2022年 1月17日

美浜発電所1, 2号炉  
廃止措置計画の変更に係る基本方針案 (改1)

関西電力株式会社

第1図 第2段階以降における放射性固体廃棄物及び解体保管物の処理流路線図 (1号炉及び2号炉)

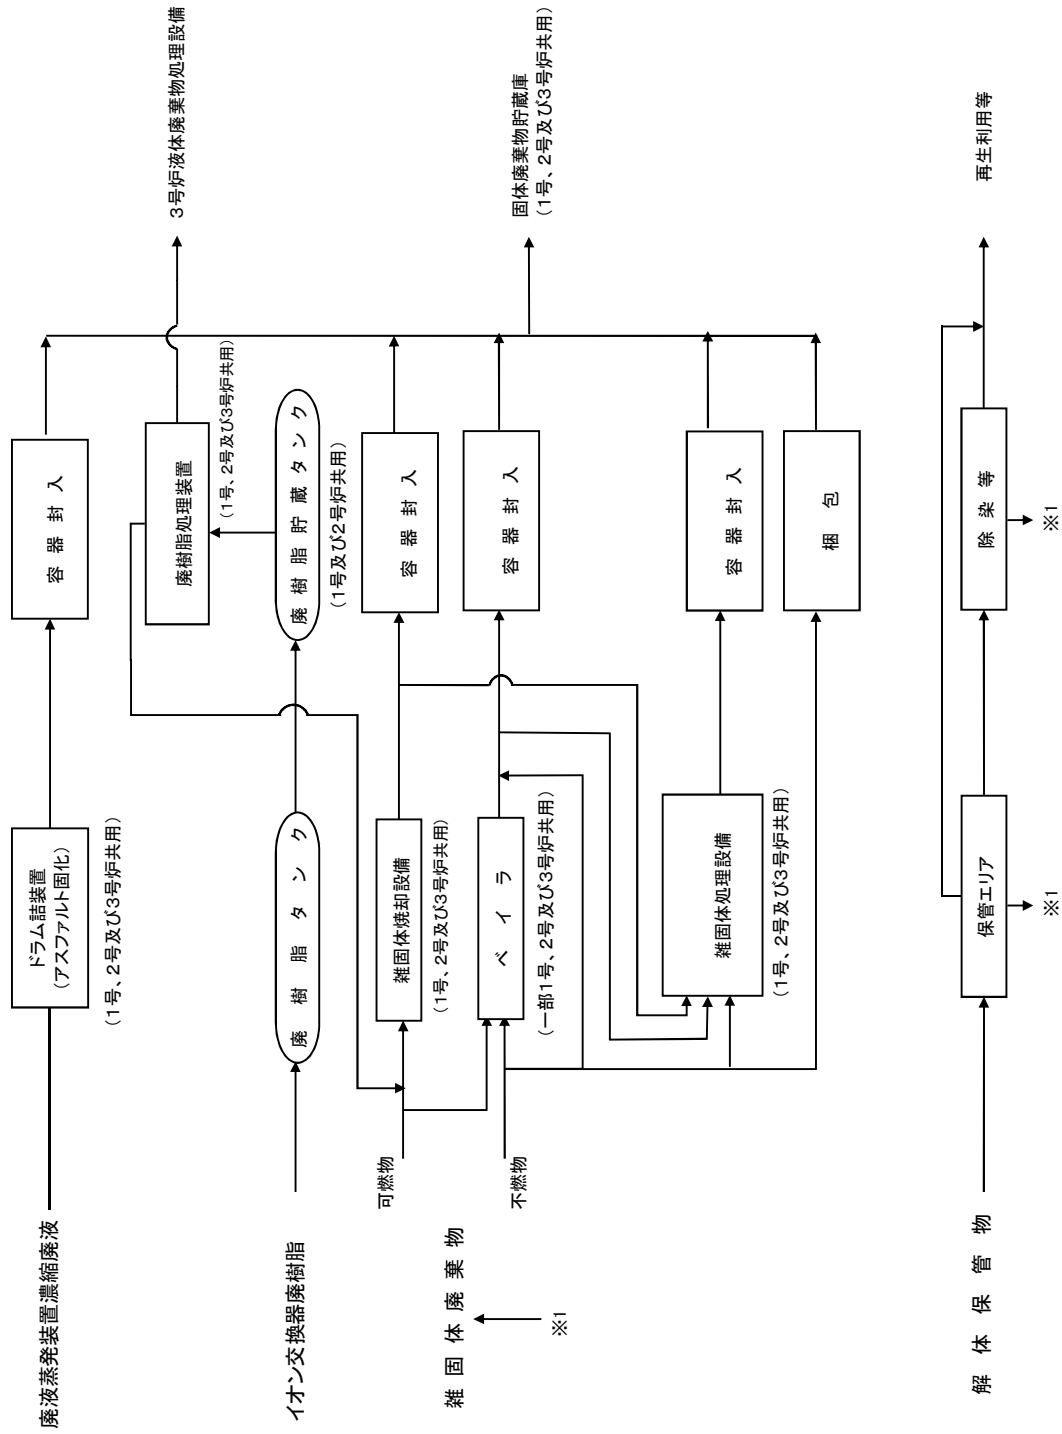
管理区域内設備の解体撤去等により発生する金属等の解体撤去物のうち、CL物として処理するか、放射性廃棄物とするか判断する前段階のもの（以下「解体保管物」という。）については、保管エリアに保管する。解体保管物は、必要に応じて除染等を行い、可能な限りCL物として処理するが、CL物として処理できないと判断したものは雑固体廃棄物として処理する。

第2段階の放射性固体廃棄物及び解体保管物の処理流路線図を第1図に示す。
